ZIENSWIJZENNOTITIE

Ontwerpbestemmingsplan
Buitengebied; Driehoek ong. 6 rvr

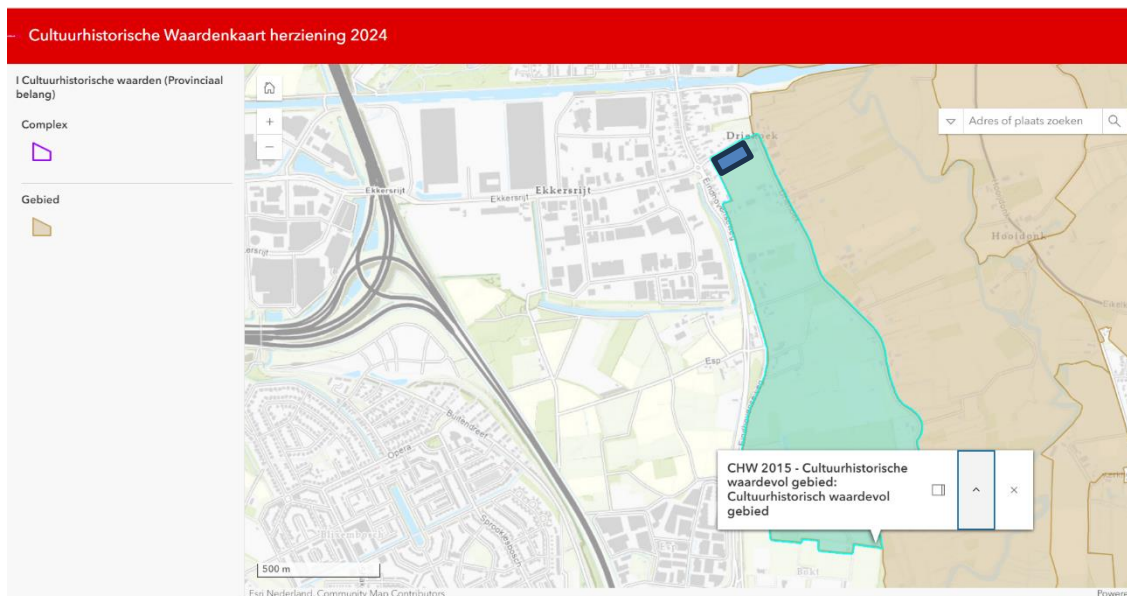
Binnen de aanduidingen Groenblauwe mantel en ‘Cultuurhistorisch waardevol gebied’ is toevoegen van woningen niet zonder meer mogelijk. De opzet en onderbouwing van het plan schieten te kort en behoeven nog een verder uitwerking/aanvulling voor de volgende onderdelen:

- 1 De provincie is van mening dat dit geen logische plek is voor de ontwikkeling in verband met cultuurhistorische waarden/openheid/overgang naar het landelijk gebied.

- 2 In de visie bestemmingsplan ‘Driehoek’ is aangegeven dat er woningbouw mogelijk is en de typologie aan moet sluiten bij de bestaande bebouwing in het gebied. Een beeldkwaliteitsplan die deze typologieën omschrijft en borgt ontbreekt bij het ontwerpbestemmingsplan. In deze bebouwingsconcentratie vindt men geen opstelling van woningen zoals in het voorliggende plan en ook geen cul-de-sac. Wil men de openheid behouden, lukt dat niet als de beplanting moet worden gehandhaafd. Eigenlijk betreft het een overgang met een noordelijk gelegen eenzijdig lint tussen stedelijk gebied (Eindhovenseweg) en de (noord-zuid georiënteerde) Driehoek. Hierdoor is het niet mogelijk een stedenbouwkundige structuur te ontdekken, waar deze ontwikkeling in past. Onderhavige ontwikkeling is geen ontwikkeling die kan aansluiten bij de bestaande stedenbouwkundige structuur.

- 3 Het plangebied ligt op de rand van een cultuurhistorisch complex zoals aangeduid op onze cultuurhistorische waardenkaart. Het betreft akkercomplex Heeskens. Kenmerkend aan akkercomplexen is de openheid en de ligging van de agrarische bebouwing aan de randen. Een beschrijving van de cultuurhistorische waarden ontbreekt. Het plangebied is altijd onbebouwd geweest. Het toevoegen van bebouwing is een inbreuk op de cultuurhistorische waarden. In het plan zijn geen maatregelen opgenomen om een bijdrage te leveren aan het behoud of duurzaam ontwikkelen van deze waarden. Er wordt in de toelichting gesteld dat de meeste cultuurhistorische waarden van dit akkercomplex aan de andere kant liggen. Dit lijkt ons onjuist. Een van de cultuurhistorische waarden van een akkercomplex is de openheid en die wordt hier aangetast.

- 4 Het plan is gelegen in de Attentiezone waterhuishouding en dit gebied is beschermd. Er geldt dat het verhard oppervlak niet mag toenemen of gecompenseerd dient te worden. In de compensatieberekening wordt enkel de oppervlakte van het geplande wegdek meegenomen, maar niet de oppervlakte van de woningen en de tuinen. Deze moeten ook worden meegenomen. Naar onze mening is ook de compensatie binnen de lus van de verbindingsweg niet goed berekend en valt mogelijk te klein uit.

- 1 *De ontwikkelingsrichting uit de gemeentelijke Omgevingsvisie benadert de Driehoek vanuit zijn ruimtelijke context, gelegen tussen het industriegebied Ekkersrijt en het*

Dommeldal. Aan het sterke contrast tussen deze twee gebieden – dat versterkt moet worden – wordt verbonden dat het tussengelegen gebied (de Driehoek) als een soort overgangszone ruimte moet bieden aan zowel incidentele (ruimte voor ruimte) als intensievere woningbouw. Hierbij dient bijgedragen te worden aan het versterken van de bestaande linten en de stedenbouwkundige structuur. Deze laatste bepalingen zijn essentieel, omdat ze de belangrijke kaders geven voor de woningbouw. De Driehoek wordt dus in zijn ruimtelijke context gezien, als een overgangszone tussen het relatief onbebouwde Dommeldal en het grootschalige industriegebied Ekkersrijt. Hieraan wordt verbonden dat woningbouw onder voorwaarden mogelijk is, waarbij het huidige karakter versterkt moet worden. Om deze redenen kan gesteld worden dat de ontwikkeling voldoet.

De ontwikkellocatie bevindt zich aan de noordelijke rand van een cultuurhistorische akkercomplex Heeskens. De cultuurhistorische waarde zit in met name in de overgang van de graslanden in het Dommeldal en de akkers. Kenmerken van dit gebied zijn het open akkercomplex met bolle ligging en het esdek, zowel als (langgevel)boederijen, de Bokt en de Groensteeg (op CHW-kaart Groene weg genoemd). Hierbij is de Bokt (als straat, aan de oostgrens van het gebied) de grens van het gebied. De locatie ligt ten noorden van het gebied en doet met bebouwing niks af aan de beleving van deze grens, als je over het zuidelijk deel van de Driehoek en de Bokt rijdt. Op figuur 1 is de ontwikkellocatie (in blauw) aangegeven ten opzichte van het cultuurhistorisch waardevol gebied. Dit wordt nader onderbouwd in de toelichting van het bestemmingsplan. In paragraaf 4.3.3. wordt naar aanleiding van de zienswijze een nadere toelichting opgenomen aangaande de aanwezigheid en behoud c.q. versterking van cultuurhistorische waarden binnen het plangebied.

- 2 *Met de provincie is eerder al vooroverleg geweest. Hierbij is een toenmalige planopzet gepresenteerd, met een stedenbouwkundig plan dat aansluit bij de omgeving en desbetreffende typologie. Hierbij werd rekening gehouden met de openheid en doorzichten, echter werd dit toenmalig als risico beschouwd omdat deze doorzichten mogelijke nieuwe ontsluitingsroutes zouden faciliteren voor een eventuele planontwikkeling van het hele akker. Op basis daarvan is het plan aangepast. Nu geeft de provincie aan er geen doorzichten meer zijn als er structureel gehandhaafd moet worden op de beplanting. De provincie spreekt zichzelf hiermee tegen. In de toelichting is in paragraaf 2.2. een duidelijke beschrijving gegeven van de voorgestane typologie van de woningen, welke tevens in de regels is verwerkt in*

artikel 5.2. Zoals in de toelichting bij het ontwerp bestemmingsplan reeds beschreven, worden de zichtlijnen naar het akkerlandschap zoveel mogelijk behouden. De groene uitstraling met hagen en solitaire bomen of boomgroepen past bij de bestaande waarden van het gebied als overgangszone tussen het stedelijk gebied en de dommelvallei. De historische context beschrijft openheid en een akkercomplex, echter deze waarden zijn in het gehele gebied niet meer aanwezig en het terugbrengen van deze waarden is niet haalbaar. In paragraaf 4.3.3. van de toelichting wordt dit naar aanleiding van de zienswijze nader beschreven.

- 3 Zie onder 1. Daarop aanvullend, worden in de gemeentelijke Omgevingsvisie ruimtelijke structuren genoemd die als randvoorwaarden voor ontwikkeling gelden, en die gezien kunnen worden als landschappelijke waarden of kwaliteiten:
- cultuurhistorische elementen benadrukken;
 - kleinschalig verkavelde cultuurhistorisch landschap met esakkers;
 - stelsel van sloten en greppels in het landschap, als voeding voor de Dommel;
 - Natuurnetwerk Brabant en ecologische verbinding van de Groote beek;
 - ruimtelijke structuren van gehuchten en interactie landschap behouden/versterken.

Met bovenstaande opsomming van randvoorwaarden/kwaliteiten kan gezegd worden dat de ontwikkelingsrichting voldoet aan het meenemen van de natuur- en landschapswaarden. In de toelichting zal verder worden ingegaan op de verbetering van de landschappelijke kwaliteit en waarden.

- 4 De provincie stelt terecht dat er onvoldoende onderbouwd is hoe om wordt gegaan met compensatie van de toevoeging van oppervlakte verharding voor de te bouwen woningen. In de toelichting wordt hier in paragraaf 4.3.2 nader op in gegaan. De berekening van de compensatie binnen de lus van de verbindingsweg is nagekeken en kloppend bevonden. Deze is gebaseerd op $\text{boveninsteek} + \text{onderinsteek} / 2 \times \text{diepte}$, welke rekenmethodiek in de regel gehanteerd kan en mag worden. De totale oppervlakte van de verbindingsweg is berekend door en opgenomen in de tekeningen van het civieltechnisch bureau dat in de uitvoerende fase zal zorgdragen voor de aanleg van de infrastructuur. Deze is eveneens kloppend.
